**NUOVA LINEA TORINO LIONE - NOUVELLE LIGNE LYON TURIN
PARTE COMUNE ITALO-FRANCESE - PARTIE COMMUNE FRANCO-ITALIENNE**

**LOTTO COSTRUTTIVO 1 / LOT DE CONSTRUCTION 1
CANTIERE OPERATIVO 02C/CHANTIER DE CONSTRUCTION 02C
RILOCALIZZAZIONE DELL'AUTOPORTO DI SUSÀ
DEPLACEMENT DE L'AUTOPORTO DE SUSE**

PROGETTO ESECUTIVO DI VARIANTE

RELAZIONE DI CONFRONTO PE E PE VARIANTE

Fig. 1 Planimetria di progetto PD – PE

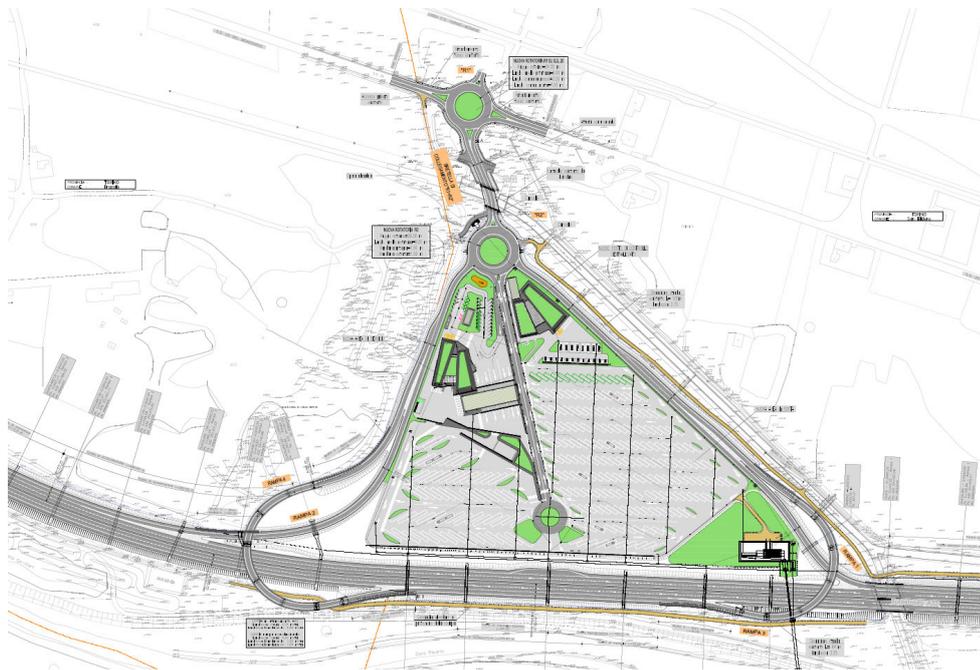
Il progetto definitivo autorizzato ed il successivo sviluppo a livello esecutivo riportava un andamento delle rampe di svincolo che prevedeva una serie di deroghe di tracciato ai sensi del DM 05/11/2001 e DM 19/04/2006.

Si riporta nel seguito la planimetria del progetto definitivo approvato e successivamente sviluppato a livello di progettazione esecutiva. Entrambi i progetti contenevano l'espresso riferimento a "deroghe di tracciato", sulle quali nessun Ente aveva formulato prescrizioni / osservazioni in sede di approvazione.

IL CSLLP, mutando il proprio precedente orientamento in ordine all'approvazione delle deroghe di tracciato, ha richiesto di prevedere una soluzione differente, anche se di maggiore complessità.

Si è quindi arrivati ad una soluzione condivisa da tutti, che ha portato all'eliminazione delle suddette deroghe.

Fig. 4 Assi di tracciamento PE Variante

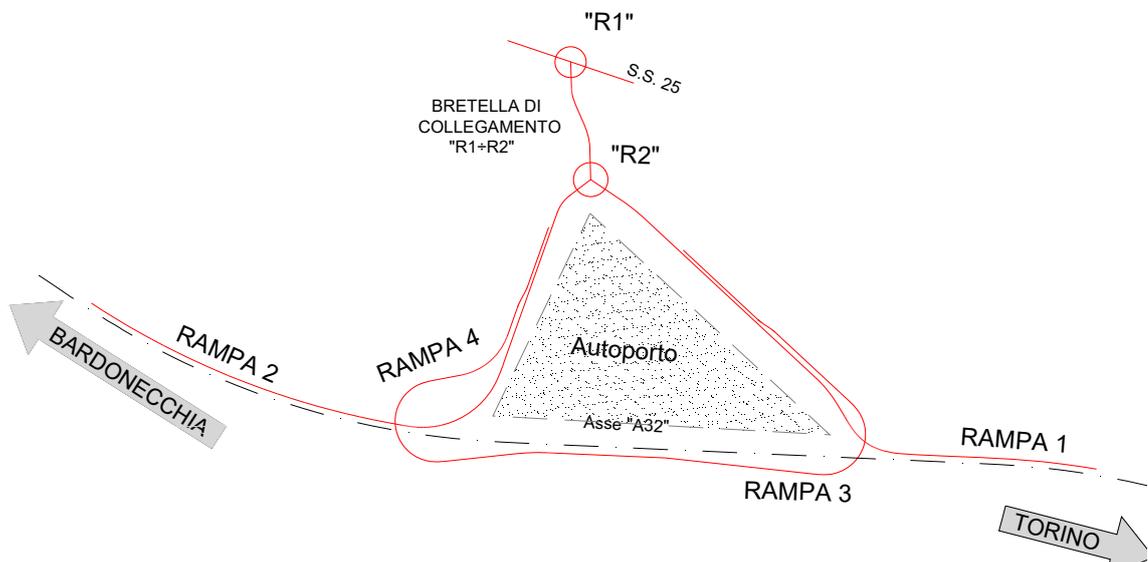
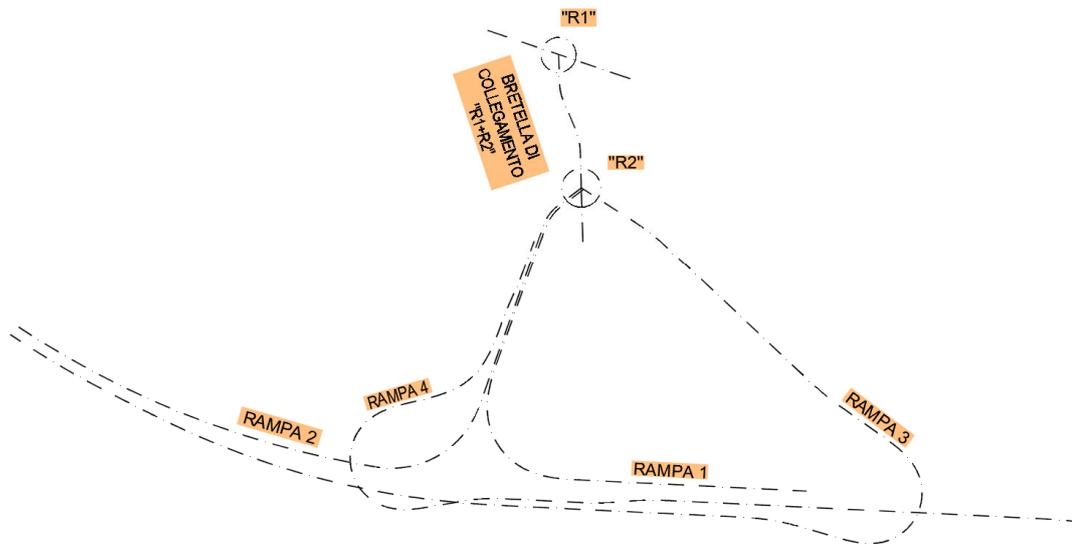
Come si vede, tutte le rampe a nord della carr. di salita (dir. Bardonecchia) rimangono geometricamente all'interno delle aree già acquisite. La rampa n. 2 non ha subito nessuna modifica mentre la rampa n.1 nel PE Variante è stata traslata verso ovest (in direzione Bardonecchia): ciò non comporta problemi in quanto la stessa è sostanzialmente a raso rispetto alla piattaforma stradale, andando evidentemente a collegarsi con il piazzale di progetto.

Le rampe nn. 3 e 4, invece, nel PD/PE avevano un tratto di scambio in parallelo alla A32, mentre nel PE Variante (fig.4) sono distinte.

Ciò determina l'introduzione di una opera d'arte aggiuntiva (cfr. galleria artificiale) senza però nessuna modifica alla organizzazione dei flussi di traffico in ingresso e in uscita dalla carreggiata di discesa (dir. Torino).

Fig. 7 - Schema particolare Galleria e muri di raccordo

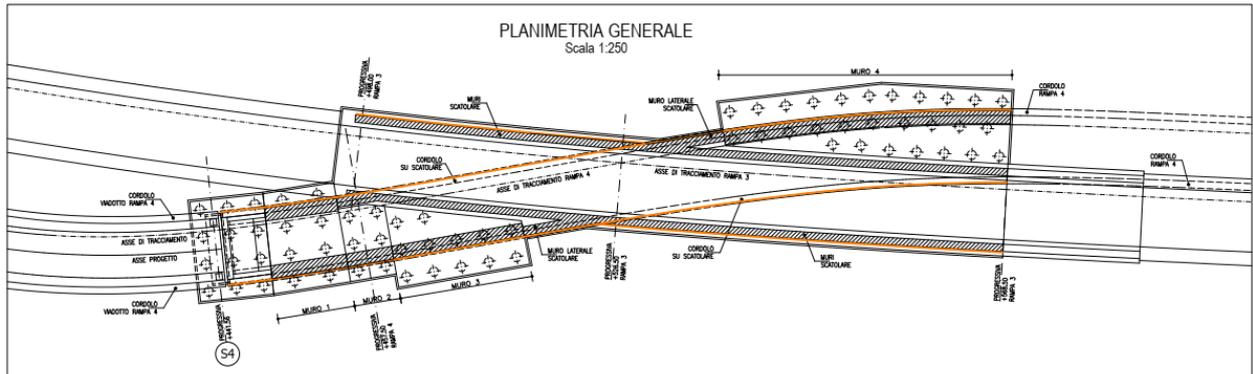
La principale modifica riguarda la risoluzione dell'interferenza generatasi tra la rampa 4 (in ingresso alla A32) e la rampa 3 (in uscita dalla A32) per l'eliminazione dell'originario tratto di scambio.

Ciò determina l'introduzione di una galleria artificiale (struttura scatolare in c.a.).

Fig. 8 - Planimetria muro integrativo a sud

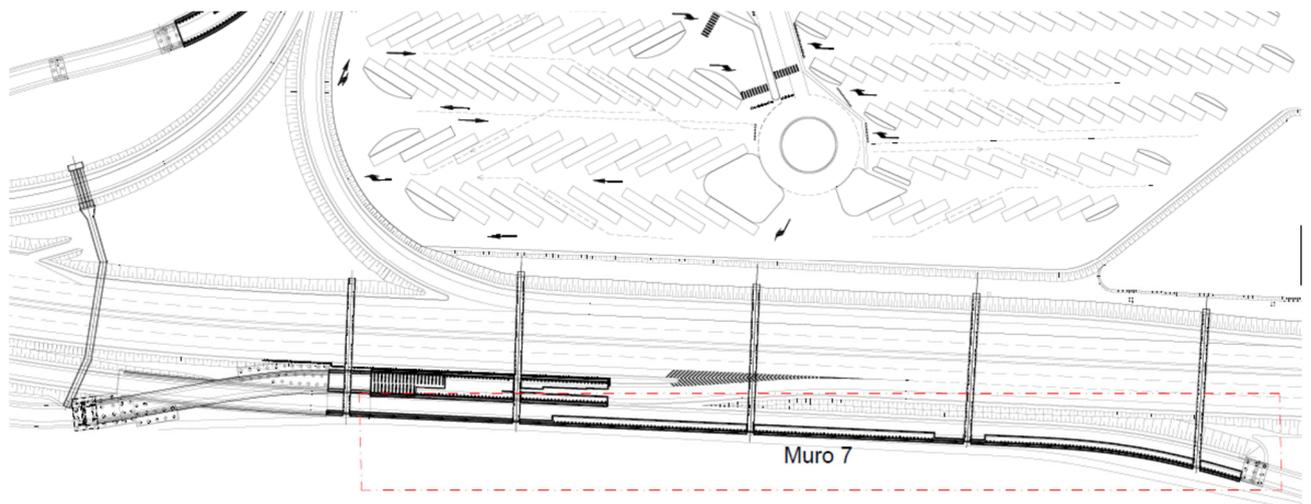
Al fine di contenere gli ingombri senza modifiche di rilievo rispetto al PD/PE, lungo il tratto in cui la rampa 4 affianca la rampa 3 sono stati previsti dei muretti di sostegno posti al piede del rilevato.

Fig. 9 – Allargamento opera pk 24+497 – P.to 3

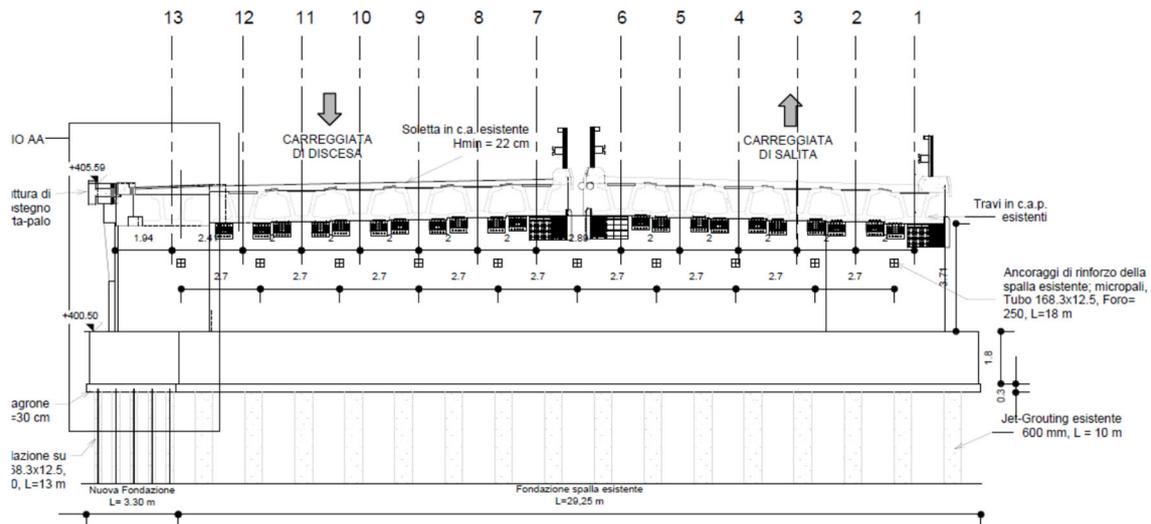
Il ponticello di cui al p.to 3, invece, presenta interventi sostanzialmente analoghi in termini di lavorazioni, traslati però lungo la carr. sud (anziché la nord, come previsto inizialmente).

Fig. 11 – Planimetria di raffronto piste security

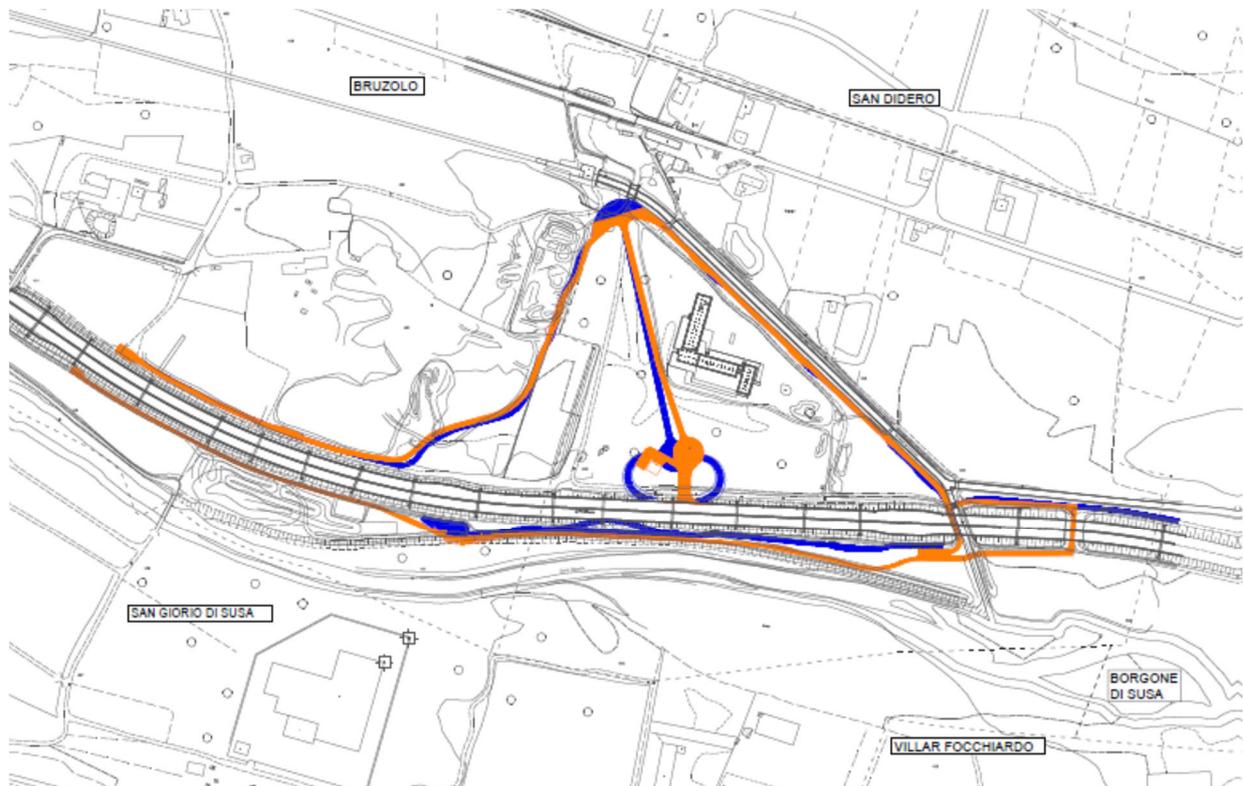
In considerazione della variata geometria delle rampe di svincolo, tutti gli apprestamenti e le viabilità utili al controllo dell'area da parte delle FF.OO. così come da prescrizione n. 235 della delibera CIPE 19/2015, sono stati adeguati come posizione planimetrica. La variazione di geometria in particolare delle piste interne all'area controllata è rappresentata nella planimetria sotto riportata (in blu le piste del precedente progetto esecutivo approvato ed in colore arancione le nuove piste previste in variante).

Stante l'impatto minimo delle modifiche introdotte a nord della A32, in tale area le piste della Security sono già state realizzate e delimitate secondo le geometrie indicate in colore arancione.
